改善箇所説明図

不具合箇所 サドルバッグ固定具 (レセプタクル)

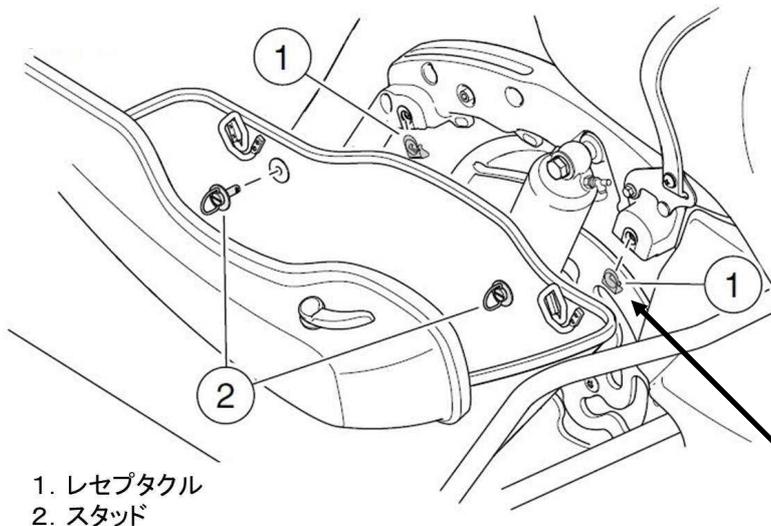
1. レセプタクル
2. スタッド

サドルバッグを車体に固定する固定具の強度が不足しているものがあるため、固定具が破損するものがある。そのため、サドルバッグが脱落し、最悪の場合、他の交通の妨げとなるおそれがある。

対策品のサドルバッグ固定具に交換する

全車両、サドルバッグの固定具を対策品と交換する。
